les Amis du Grand Parc de Versailles

Objet : Enquête publique

Observations sur le projet de Ligne 18

Observations sur le projet de Ligne 18

Nous avons compulsé l'ensemble des documents fournis pour l'enquête et n'avons trouvé qu'un seul article (pièce H, page 61) traitant du sujet, avec un code de couleurs quasi illisible! (copie d'écran ci-après) :

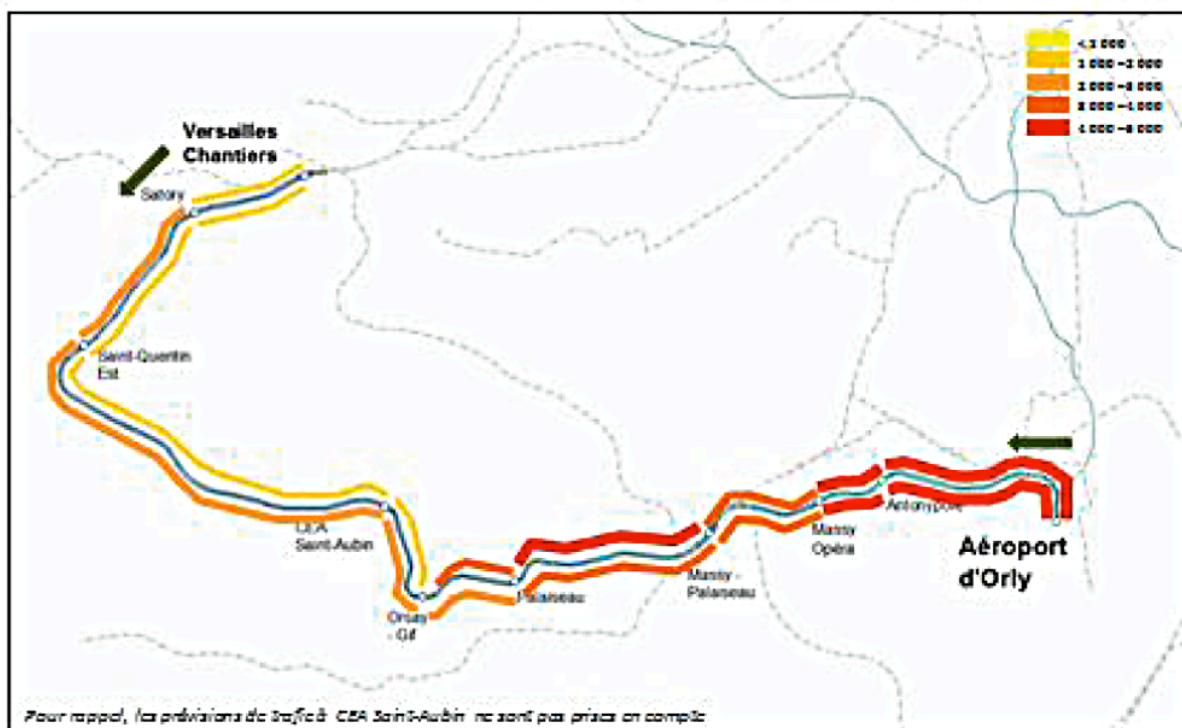
On croit comprendre dans ce graphique :

- qu'aux heures de pointe (matin), le flux pourrait atteindre entre 1000 et 2000 voyageurs dans le sens CEA-SQY et entre 2000 et 3000 dans le sens SQY-CEA. Ce dernier chiffre représenterait, à raison de 20 rames par heure, 150 personnes maximum par rame (qui peut en contenir 350 en version « 3 voitures ». On notera que lors de réunion d'information des associations du 9 avril 2015 le flux maximal de la Ligne 18 (à Palaiseau) était indiqué à 2000 et non à 3000.
- on note au passage que, curieusement, de Chantiers à Satory, le trafic du matin est plus faible que sur les segments suivants ; difficile d'imaginer que Satory attire plus de flux que Chantiers ! Et surtout que la section Chantiers-SQY apparaisse moins chargée que la section SQY-CEA, alors qu'elle a vocation à desservir Satory et le Technocentre Renault.

Si on prend l'hypothèse que le nombre de voyageurs/jour prend bien en compte la somme des flux entrant et sortant dans chaque gare (à peu près à égalité) et que les flux sont marginaux ou nuls (fermeture nocturne pour maintenance) entre 22h et 6h, on note que à SQY on a $30000/2/16 = 940$ personnes entrantes en moyenne par heure et au CEA $14000/2/16 = 440$, compte tenu des flux annoncés pour ces gares, lesquels semblent trop élevés par rapport aux transits de pointe annoncés sur le graphique. **En l'état, la cohérence des évaluations est sujette à caution.**
